CIRCULAR Nº 4 – RESPUESTAS A CONSULTAS

LICITACIÓN PÚBLICA Nº: 16/2023

OBRA: “CASA DE DÍA PARA JÓVENES”, Departamento ALBARDÓN.

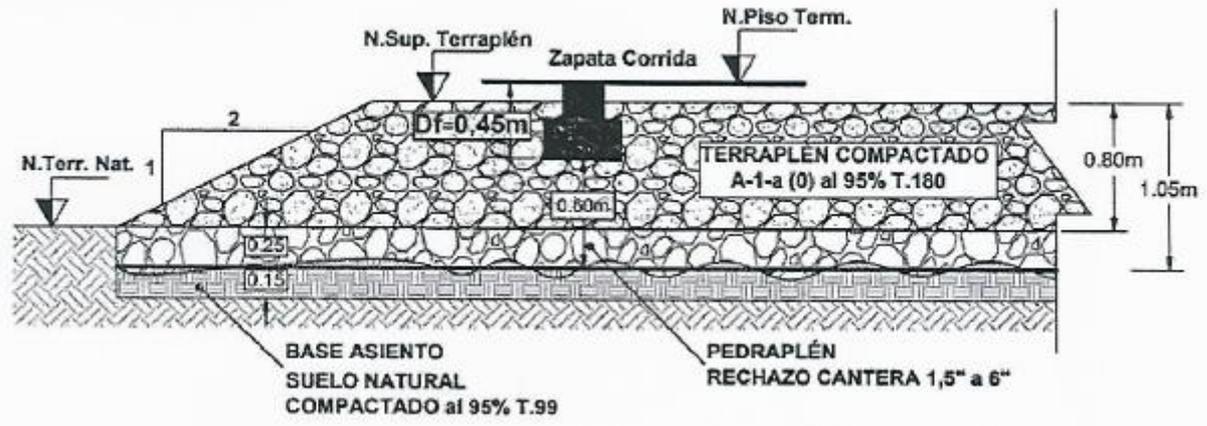
Según el Estudio de Suelos, se recomienda un sistema de fundación profunda por medio de pilotes, o algún método de mejora del suelo de fundación. El informe indica como primera opción el punto 7.1.1) FUNDACIÓN POR MEDIO DE PILOTES. Con tres tipos de diámetro y profundidad.

Diámetro Pilote (m)	QL adm (t)	QP adm (t)	QT adm (t)
0,40	12,5	6,5	19,0
0,50	15,1	10,4	25,4
0,60	18,0	15,0	33,0

En la planilla de cotización se solicita cotizar pilotines, ítem 3.1.3, no se indica el diámetro y la profundidad.

En la documentación gráfica, plano de detalle reja perimetral, el diámetro del pilotín y la profundidad es inferior a lo que aconseja el Estudio de Suelos. En el Pliego de Condiciones Particulares, aclara..... *según indicaciones en Planos de Arquitectura, Planos de Estructuras, basándose en el Estudio de Suelos, lo expresado no figura en la documentación adjunta, no se detalla la sección, ubicación y la profundidad.*

Asimismo, se requiere cotizar el uso de zapata, estimamos que esta opción no es recomendable, ya que no es aconsejable mezclar un sistema de fundación profunda, (pilotes), con un sistema de fundación superficial (zapatas) por posibles asentamientos diferenciales. Entendemos que la solución sería adoptar la otra alternativa indicada en el Estudio de Suelos, construcción de un terraplén para la fundación, de material granular, compactado y controlado, de como mínimo "1,05 m. de espesor", donde los primeros 0,25 m. de espesor se conforman con un pedraplén, construido con piedra bola de rechazo de 1,5" a 6" aproximadamente.

Se solicita adecuar el alcance y requerimiento, ya que no sería aconsejable la propuesta que se plantea en las Especificaciones Técnicas y en la Planilla de Cotización.

Remitirse a lo expresado en CIRCULAR N° 3, Respuesta N° 1.
